令02原機（速材）003

核燃料物質使用変更許可申請書の一部補正について

令和2年3月27日付け令01原機(速材)004をもって申請した大洗研究所(南地区)の核燃料物質使用変更許可申請書について、大洗研究所(南地区)共通編、照射燃料試験施設(施設番号1)、照射燃料集合体試験施設(施設番号5)に係る内容を次のとおり補正する。

図-7 キャスクの場合の1F燃料デブリ分析の作業内容及び安全対策（FMF）

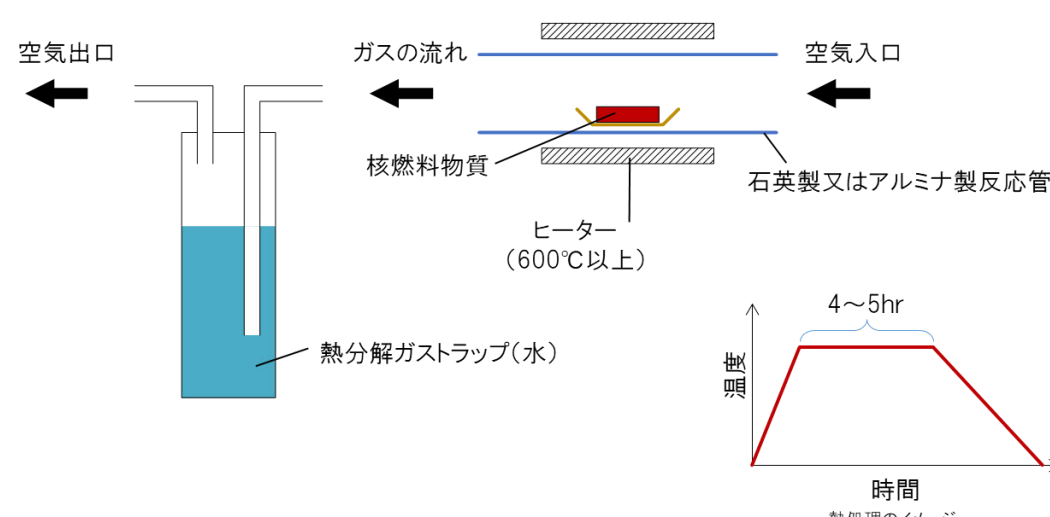
変更前	補正後	変更理由
	<p>福島第一原子力発電所</p> <p>1F燃料デブリ取扱場所</p> <p>【作業】 【取扱対象】 【安全対策】</p> <p>サービスエリア※2 第2キャスクコリダ 第2除染セル 第2試験セル CT検査室 第2試験セル 第2除染セル サービスエリア※2 クリーンセル 除染セル 試験セル</p> <p>【作業】 【取扱対象】 【安全対策】</p> <p>金相セル 除染セル クリーンセル サービスエリア※2 第2除染セル 第2キャスクコリダ サービスエリア※2</p> <p>AGF</p> <p>福島第一原子力発電所等※1</p> <p>※1 1F燃料デブリの取扱許可施設 ※2 セル又はグローブボックス以外の安全対策は表2-1参照</p>	<p>・被ばく評価に関する記載の追加</p>

図-7 キャスクの場合の1F燃料デブリ分析の作業内容及び安全対策（FMF）

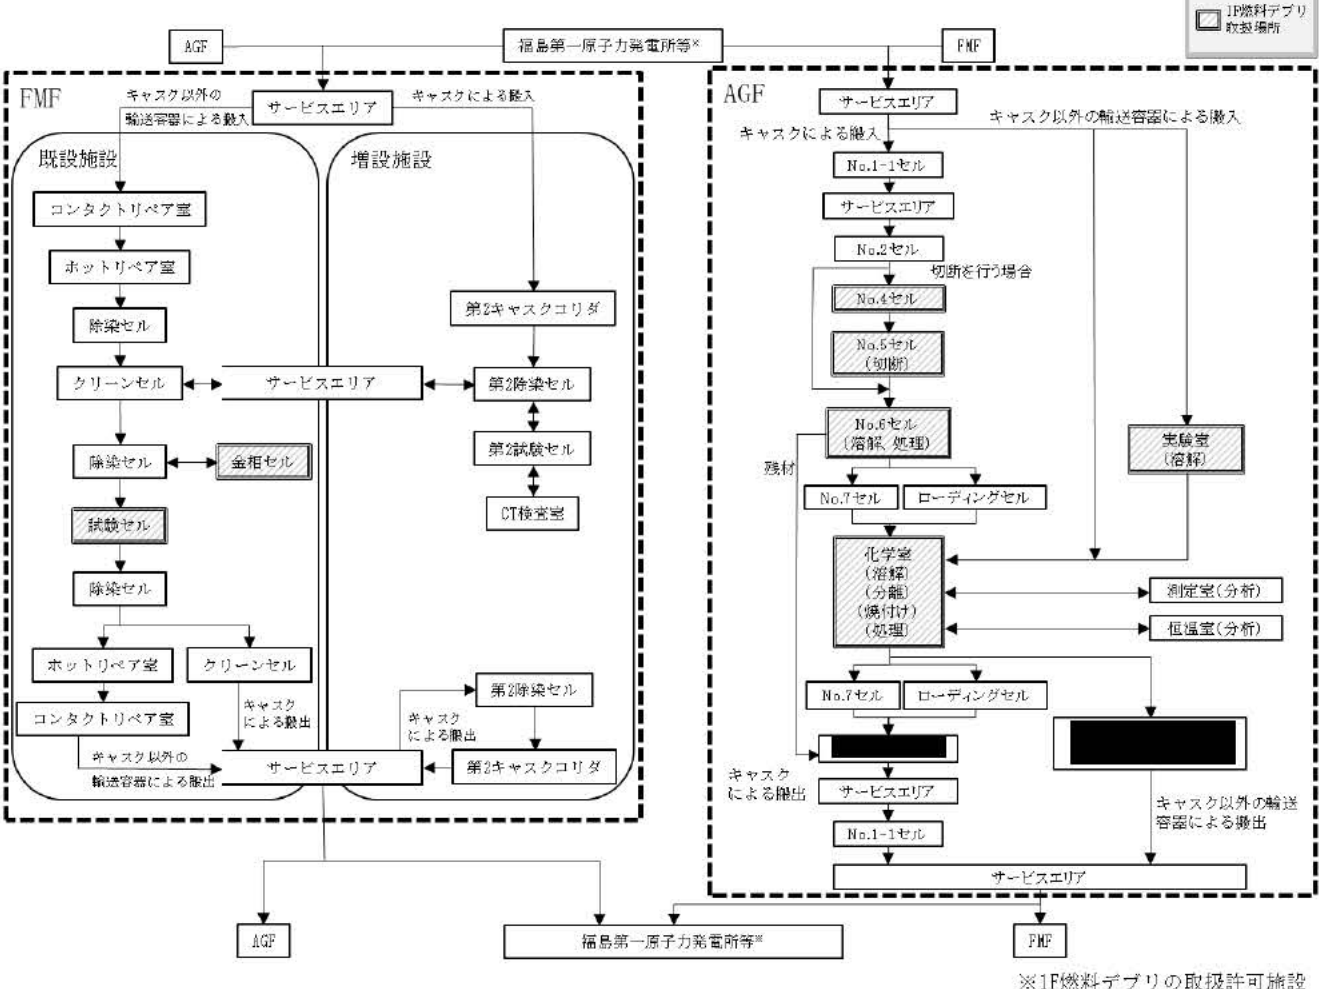
変更前	補正後	変更理由
		<p>・被ばく評価に関する記載の追加</p>

図2-19 第2試験セルの各ワークステーションに燃料集合体を分散配置した場合の線量率 (1) しゃへい壁表面の線量率

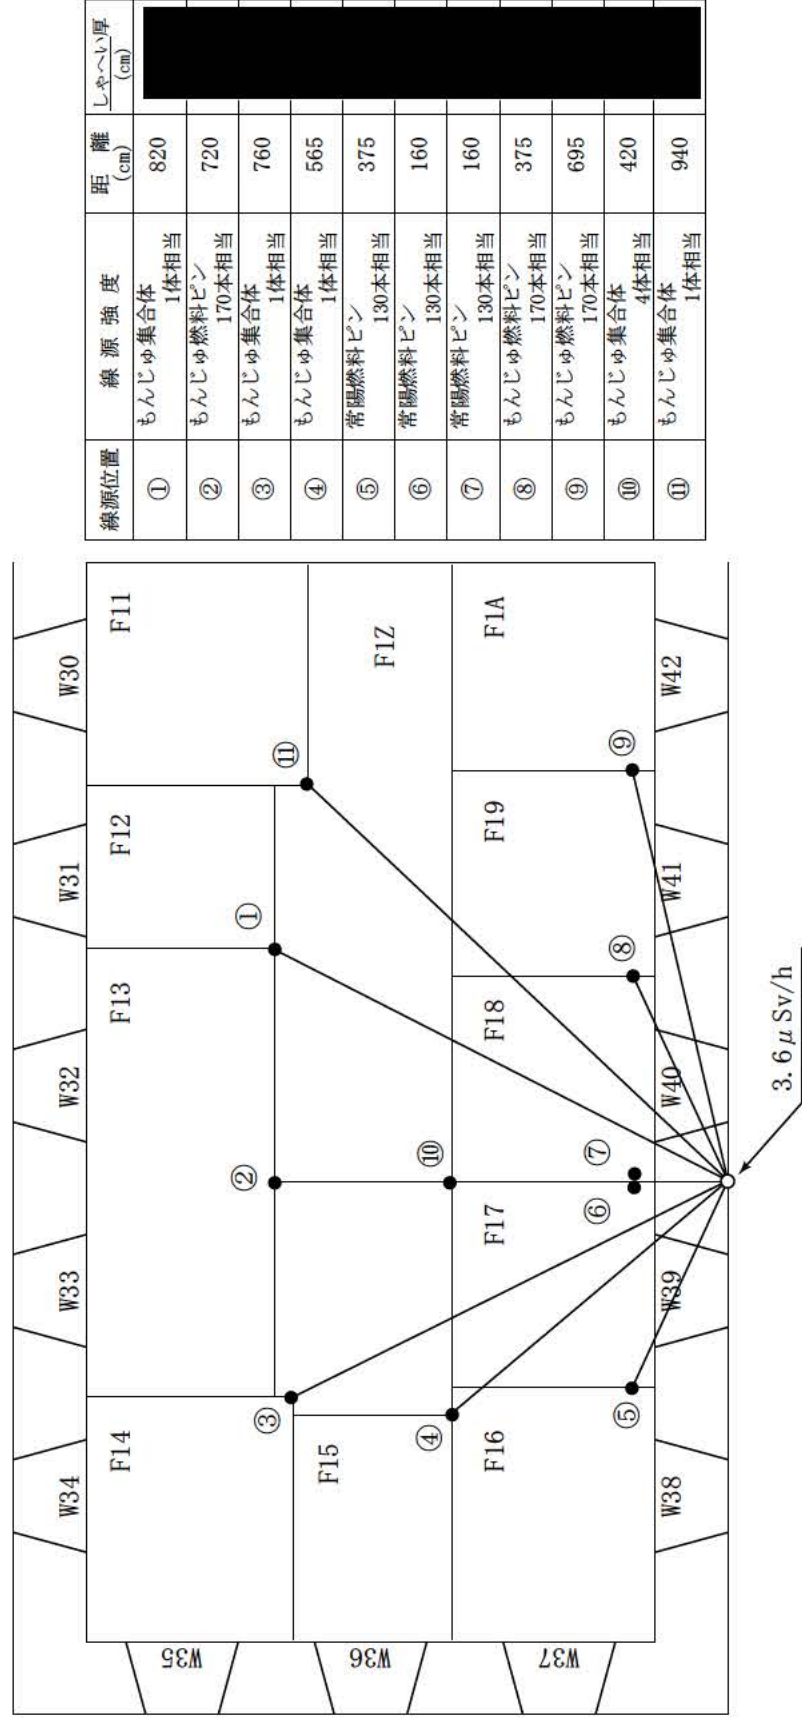
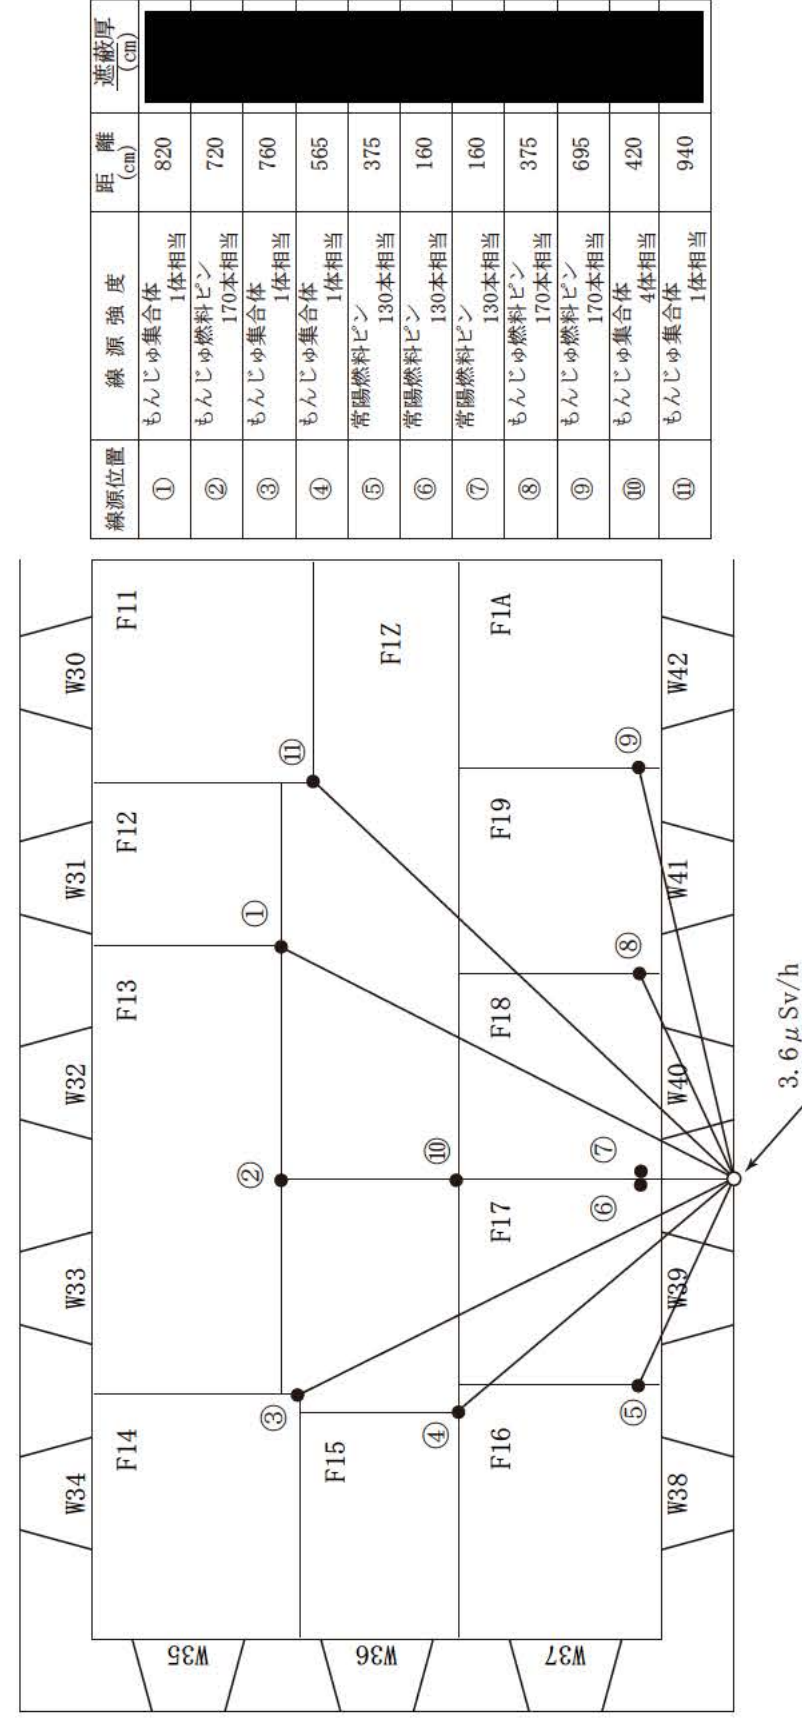
・記載の
適正化

図2-19 第2試験セルの各ワークステーションに燃料集合体を分散配置した場合の線量率 (1) 遮蔽壁表面の線量率
